Zn.spr.: ZG.270.1.4.2021

W związku z prowadzonym postępowaniem przetargowym pn:
„Przebudowa deszczowni w szkółce leśnej Czerniawka, nr inw. 226/665” wpłynęły w dniu 26.11.2021 do Zamawiającego zapytania do SWZ , na które w oparciu o art. 284 ust.2 Ustawy z dnia 11 września 2019 r. Prawo zamówień publicznych (tekst jedn.: Dz. U. z 2019 r. poz. 2019 z późn. zm.) udzielono następującej odpowiedzi:

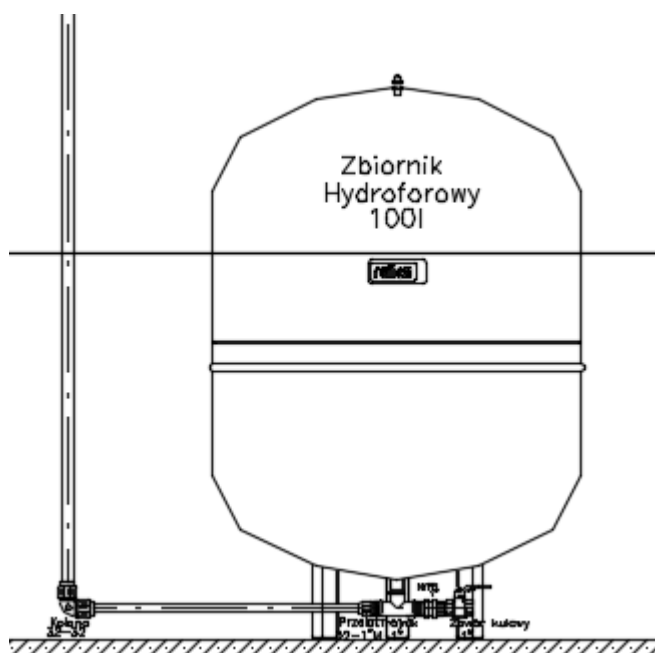
Prosimy o podanie schematu technologicznego instalacji odwodnienia zbiornika "reflex" oraz sposobu zamontowania w nim przetwornika ciśnienia mającego sterować falownikiem pompy głębinowej.

Odpowiedz 4

SCHEMAT PODŁĄCZENIA ELEKTROZAW

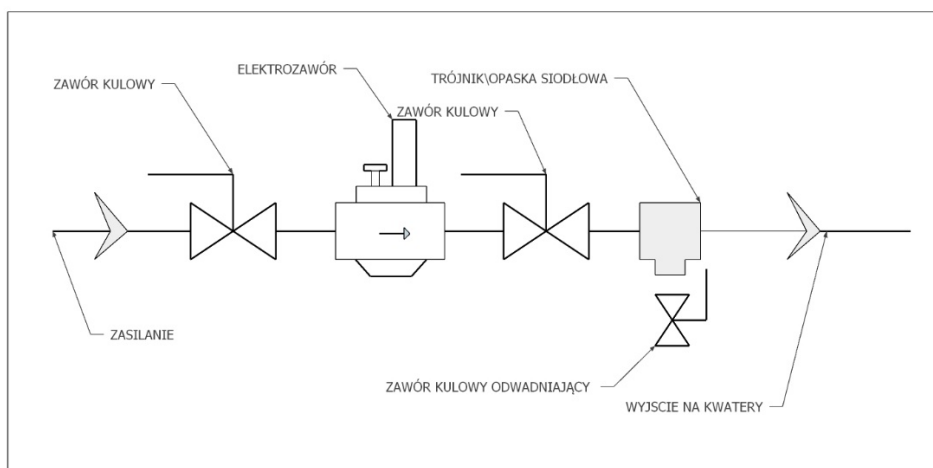
Prosimy o schematy do rozwiązanie systemu odwodnienia studni zaworowych i i instalacji technologicznej studni zaworowych.

Odpowiedz 5
